Réouverture du ruisseau de la Davrays et l'estaurance de la zone humide

Commune de ANCENIS (44)

Avis bureau
de la zone humide et du cours
d'eau de la Davrays – Ancenis

SCHEMA DE PRINCIPE
DES AMENAGEMENTS

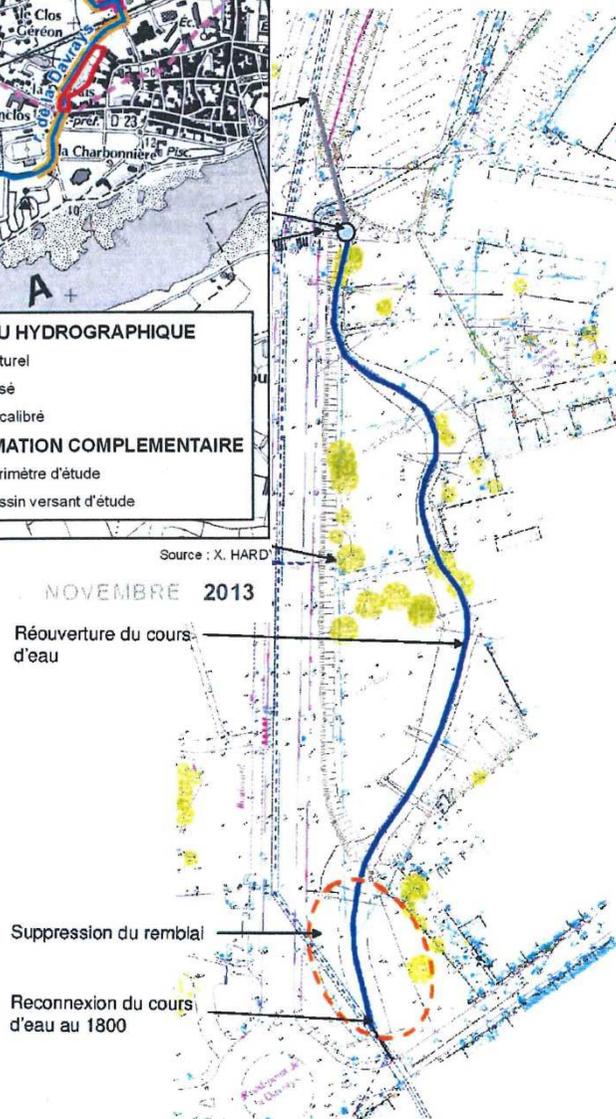
- Ruisseau actuellement busé et rectifié sur 2 kms
- Projet :
 - dérivation de la buse
 - Création du lit pour le ruisseau
 - Enlèvement du remblai ZH
 - Obstruction de deux buses
 - Reconnexion CE au réseau d'EP pour rejoindre Boire Nord de l'île Mouchet

ZONAGES ENVIRONNEMENTAUX

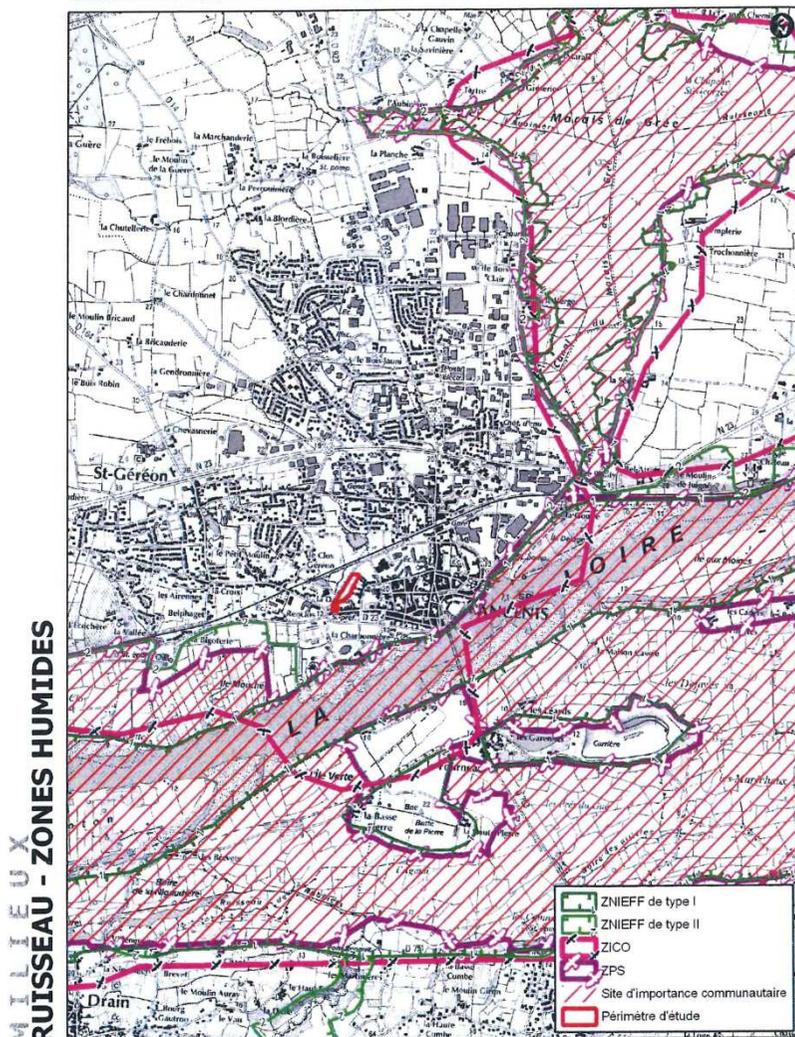
Projet hors zonage N 2000 et inventaire
ZNIEFF
